**Avis de la Mission régionale d'autorité environnementale
de la région Nouvelle-Aquitaine
sur le projet de parc éolien de la Lichère à Cherbonnières (17)**

n°MRAutorité environnementale
2018APNA95

Localisation du projet :	Cherbonnières (17)
Maître d'ouvrage :	Ferme éolienne de la Lichère
Avis émis à la demande de l'Autorité décisionnelle :	Préfet de Charente-maritime
Procédure d'autorisation :	Autorisation unique(ICPE)
Date de saisine de l'Autorité environnementale :	09/04/2018
Date de l'avis de l'Agence régionale de santé :	18/05/2018

Contexte patrimonial et paysager et zone d'influence visuelle du projet (extrait de l'étude d'impact p 245)

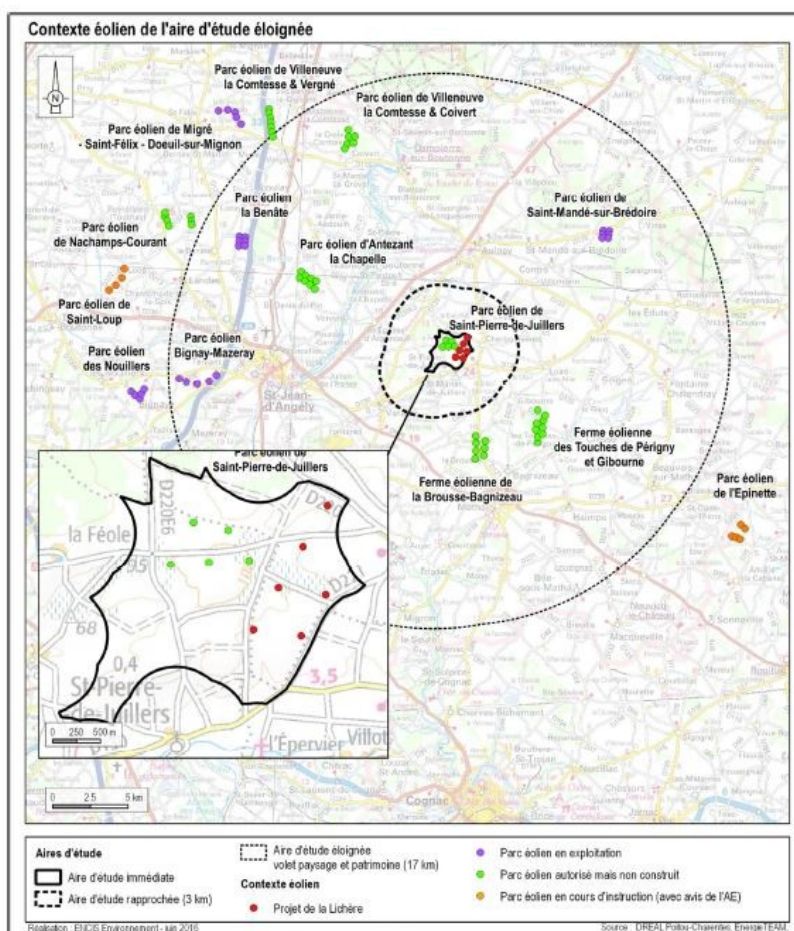
L'Autorité environnementale estime que la méthode de diagnostic utilisée, malgré le nombre important (83) de points de vue retenus, demande à être complétée par des méthodes graphiques permettant en particulier de rendre compte des rapports d'échelle. La qualification de l'enjeu devrait également être mise en rapport avec les éléments entrant dans la définition de la valeur universelle exceptionnelle ayant conduit au classement au patrimoine mondial de l'UNESCO. Ainsi, l'analyse de l'influence de la présence visuelle du parc en fonctionnement sur les critères de reconnaissance des édifices liés aux chemins de Saint Jacques devrait figurer dans l'étude d'impact. L'Autorité environnementale note de plus que dans la partie synthèse des impacts cumulés avec d'autres projets connus sur le territoire, l'étude a identifié 14 projets de parcs éoliens dans un rayon de 23 km, dont le projet de St Pierre de Julliers situé à 415 mètres (tableau page 245 et illustrations reprises ci-dessous).
